イーレックス新潟（仮称）
建設計画に係る
環境影響評価方法書
補足説明資料

令和 6 年 4 月

イーレックス株式会社

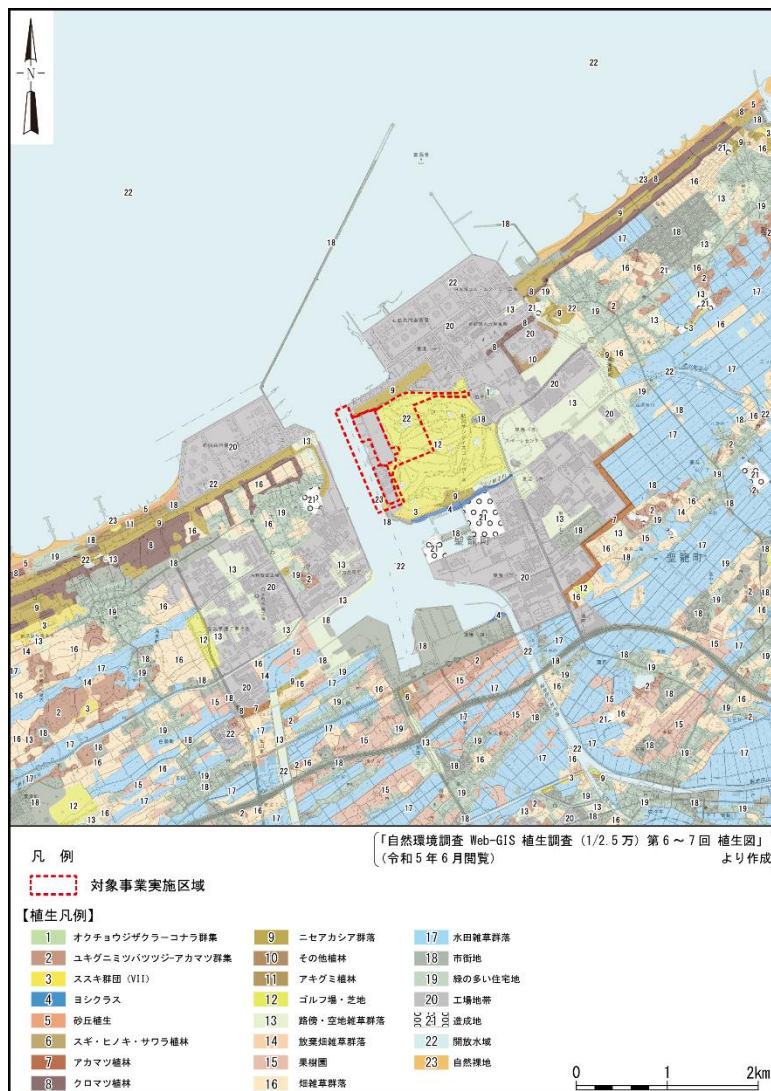
新潟東港には新発田川放水路や福島潟放水路などが流れ込んでいるように見えますが、これらの放水路は洪水調整の意味合いが強いように思えます。対象事業実施区域前面の河川には、洪水の時以外（通常）はどの程度の流量が流れているのでしょうか。

新潟東港奥部には、新発田川放水路と福島潟放水路が東港と繋がっています。両放水路は上流域の低平地帯の洪水対策のため建設された人工の川であり、下流部に堰が設置されています。洪水時には堰を倒伏させて速やかに洪水を東港に流下させます。

福島潟周辺の標高は福島潟放水路出口よりも低いため、通常時は堰留めして、海水の遡上を防止しています。

新発田川については、通常時は福島潟放水路を平面交差し、新井郷川排水機場下流の新井郷川に排水されています。

以上のことから、通常時はほとんど流量がないと考えられます。（次頁に続く）

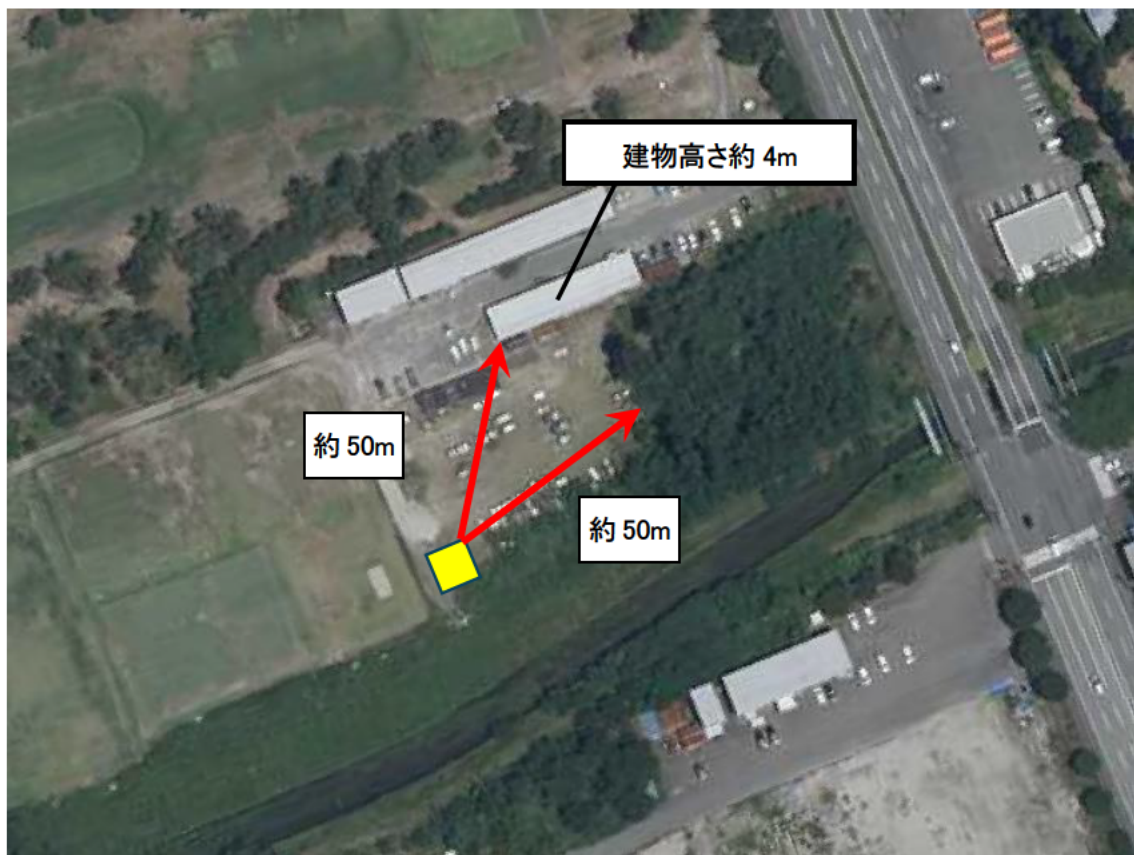
上層気象観測に使用するドップラーライダーの機種、カタログ性能をご説明ください。

ドップラー・ライダー（Galion 4000）を使用予定です。メーカーはハローフォトンクス（HaloPhotonics）です。レーザーセンシング技術を用いてエアロゾルに反射した光を観測します。

性能は、測定レンジ 75～4,000m、風速範囲は 0～70m/s、風速精度は±0.1m/s 未満です。

寸法・重量はそれぞれ、840 mm×660 mm×660mm・85kg（脚部除く）です。

図 32-2 排水総熱量と温排水拡散面積（表層放水方式）

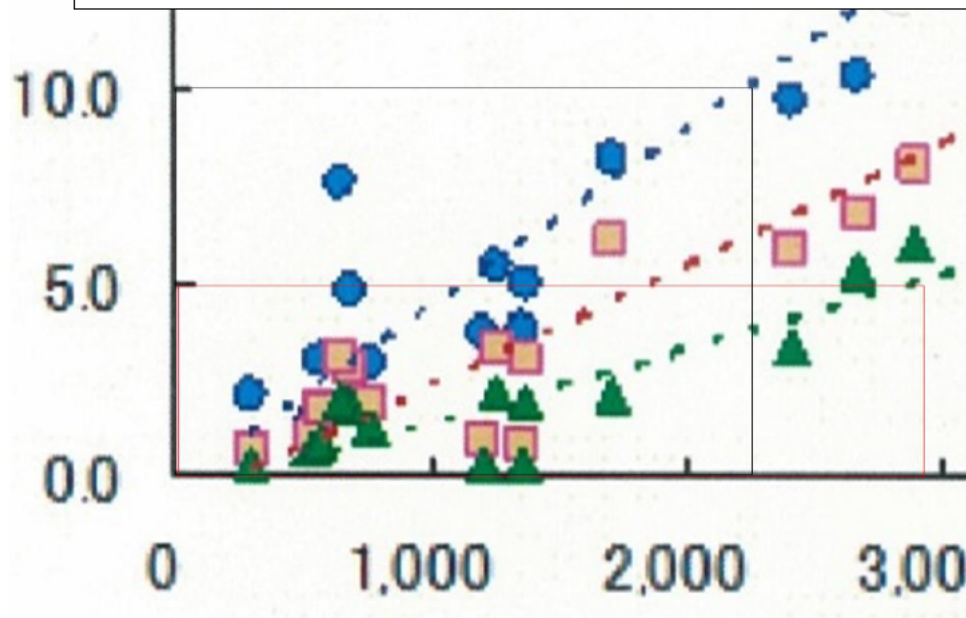
3℃上昇域想定範囲（図4.3-8）が放水口の南側に及んでいることから、放水口の南側水域にも水温調査地点を設ける必要がある。

3℃上昇域想定範囲（図4.3-8）が放水口の南側に及んでいることから、放水口の南側水域にも動物プランクトン等の調査地点を設ける必要がある。

3℃上昇域想定範囲（図4.3-8）が放水口の南側に及んでいることから、放水口の南側水域にも植物プランクトン等の調査地点を設ける必要がある。

ご指摘のとおり、温排水拡散範囲外に対象区として調査地点を設定することは重要であると認識しています。

本計画では、以下の事項を総合勘案して、港口及び港外に対象区を設定し、港奥部を代表する調査地点として温排水拡散範囲内と考えられる放水口近傍に調査地点を設定しました。

- ① 放水口から更に港奥部は四方が公共岸壁となっていることから、（図 32-1）
 - ・ 大型船の離着岸のためのターニングベースン（大型船が回頭するためのエリア）により、航路が狭くなる。
 - ・ ターニングベースン内では、タグボートによる回頭作業が行われており、海水が攪拌されている。
 - ・ タグボートによる水流の影響が停船しての調査に支障をきたす恐れがある（危険作業となる恐れ）。
 - ・ 大型船を含めた航行船舶に支障をきたす恐れがある。
- ② 配慮書で示した 3℃拡散推定範囲に比べ、1℃拡散推定範囲は更に港奥部に拡がると想定され（図 32-2、図 32-3）、狭隘なスペースに調査地点を設定しなければならず、上記①の作業危険度や船舶航行への影響が増大する。

拡大図より、X：熱量[MJ]とY：1℃上昇域[km²]を以下のように読み取った。

$Y = 0.00444X$

したがって、X=407[MJ]のとき、Y=1.81[km²] ← 3℃:0.70[km²]の2.6倍

図33-1 発電所の設備の配置計画の概要

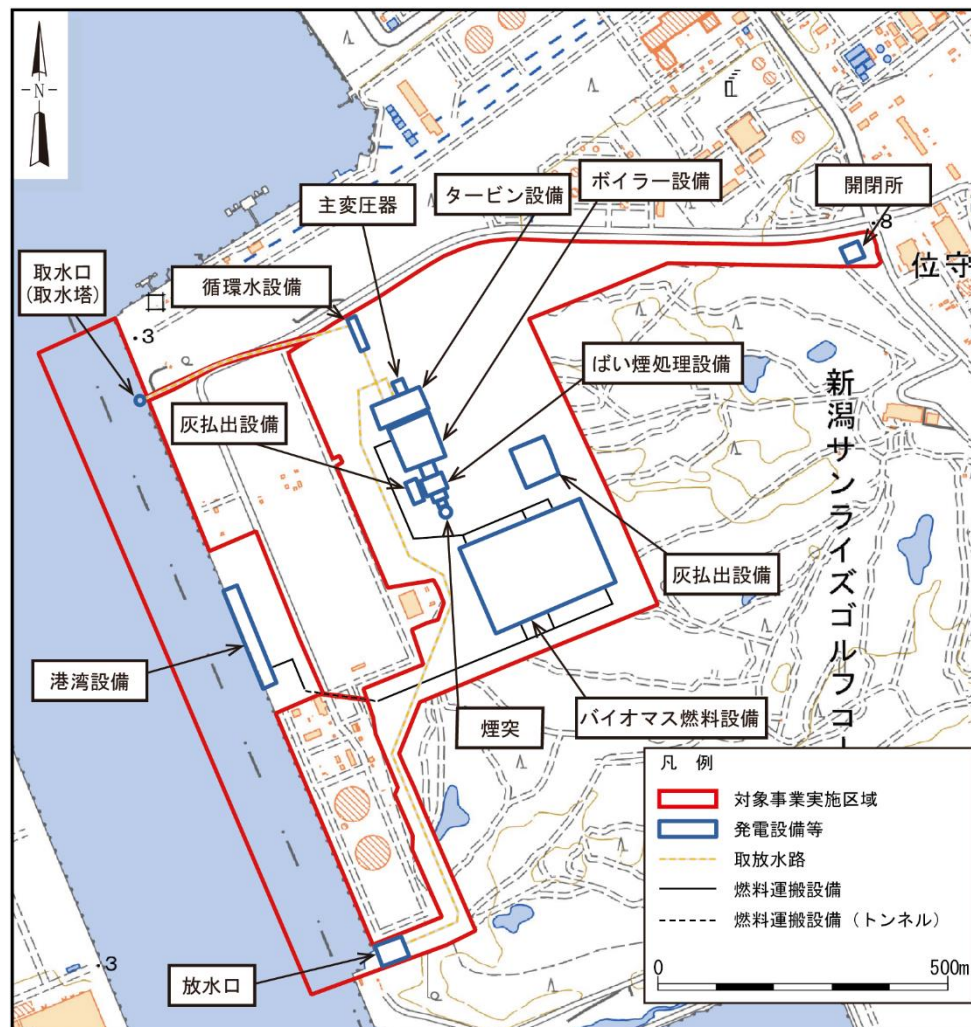
踏査ルートが東側のゴルフ場・芝地にしかありませんが、種の分布確認という点では西側の工場地帯の部分も踏査が必要ではないでしょうか。

対象事業実施区域西側の工場地帯の改変については図33-1のとおりです。

- ・ 取水路～取水口箇所は、トンネル工事にて実施するため地上部の改変なし。
- ・ 港湾設備設置箇所は、改変するが当該箇所はコンクリート床版となっている。
- ・ 港湾設備～現在のゴルフ場内（図33-2参照）までの燃料運搬設備については、コンクリート床版上の燃料運搬設備設置箇所は改変するが、その他の箇所はトンネル工事にて実施するため地上部の改変なし。
- ・ 放水路～放水口箇所は、開削工事にて実施するため地上部の改変あり。

なお、現計画での踏査ルート以外の放水口直近の放水路箇所は、密生したブッシュとなっており、藪漕ぎしながらでしか進入できないため、踏査ルートとしませんでした。
